CONSELLERIA D'HABITATGE, TERRITORI I MOBILITAT

Resolució de la directora general d'Harmonització Urbanística i Avaluació Ambiental per la qual es formula l'informe d'impacte ambiental del projecte d'emmagatzematge energètic PBAT MILLOR STORAGE, parcel·les 476 i 511, polígon 002, TM de Sant Llorenç des Cardassar (exp. 87a/2025)

L'informe d'impacte ambiental del projecte d'emmagatzematge energètic PBAT MILLOR STORAGE, parcel·les 476 i 511, polígon 002, TM de Sant Llorenç des Cardassar

Figura 2. Ubicació HIC (en verd) en relació al projecte (requadre vermell). Font: *ideIB*.

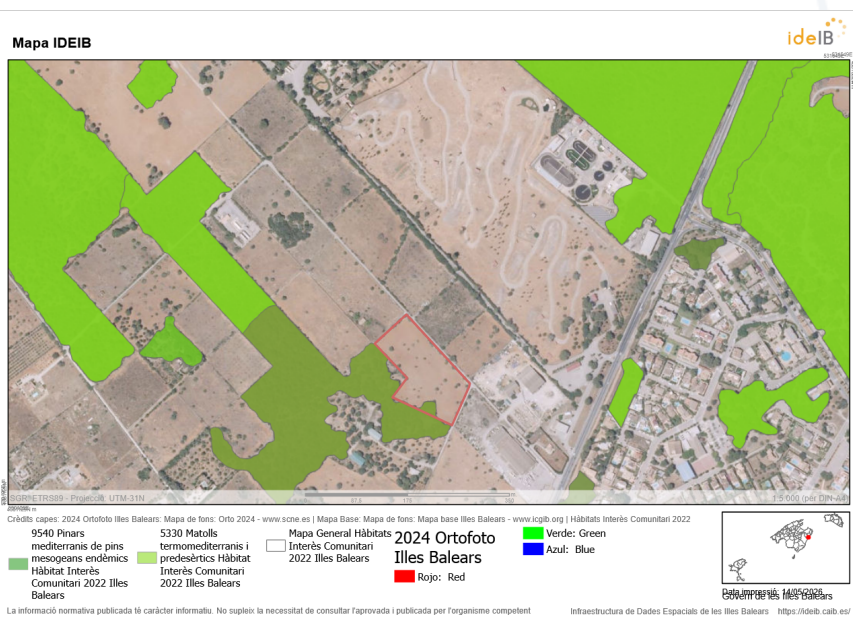
El projecte confronta amb una zona forestal consolidada, determinada com a hàbitat d'interès comunitari, la qual està inclosa dins una Zona d'Alt Risc d'Incendi (risc molt alt) i classificada com a APR d'incendis. En aquest sentit, la proximitat de les BESS amb la massa forestal augmenta el risc associat, encara que el BESS incorpori els sistemes de protecció esmentats. Per aquest motiu, i amb l'objectiu de reduir el risc de propagació d'incendi entre el BESS i la massa forestal, es considera fonamental respectar una distància mínima de seguretat.

D'acord als **Criteris per a l'elaboració dels estudis d'impacte ambiental i documents ambientals dels projectes de plantes solars fotovoltaïques i les seves infraestructures d'evacuació, així com dels projectes de sistemes d'emmagatzematge (BESS)**, establerts per la Direcció General d'Harmonització Urbanística i Avaluació Ambiental, els BESS s'haurien d'ubicar a una distància mínima de seguretat de 250 m de qualsevol massa forestal i/o garriga.

A més, el projecte es situa a un 240 m del nucli costaner de Sa Coma. En aquest sentit, seguint les indicacions establertes en el document mencionat, es recomana que aquestes instal·lacions s'ubiquin també a una distància mínima de 250 dels nuclis de població.

Tot i això, s'ha de tenir en compte que, pel que a fa a la distància mínima als nuclis de població o a les masses forestals, aquesta distància es podria reduir en funció de l'estimació de la ploma de dispersió dels gasos que es puguin generar en cas d'accident per tal d'establir unes distàncies de seguretat i garantir que no es produiran impactes sobre la salut i la flora. Per tant, s'hauria d'estimar la ploma de dispersió, tenint en compte diferents escenaris (vents predominants de l'àrea d'estudi; diferents velocitats del vent; condicions més adverses per a la dispersió de contaminants; etc.). S'haurà d'estudiar l'efecte de la dispersió sobre els habitatges aïllats, nuclis de població i població sensible de l'entorn.

Per altra banda, pel que fa al compliment dels criteris establerts a l'annex F del Pla Director Sectorial Energètic de les Illes Balears, es determina que el criteri SOL-FO3 (*Es redactaran i implantaran els corresponents plans d'autoprotecció d'incendis forestals per a les instal·lacions ubicades en zones de risc d'incendi forestal, se'n definiran els accessos i es garantirà l'arribada i maniobra de vehicles pesants, d'acord amb la normativa sectorial vigent*) no és d'aplicació ja que la instal·lació s'ubica fora de zona de risc d'incendi. Tot i això,

com s'ha comentat la parcel·la confronta amb una Zona d'Alt Risc d'Incendi, per tant seria convenient redactar un pla d'autoprotecció d'incendis forestals.
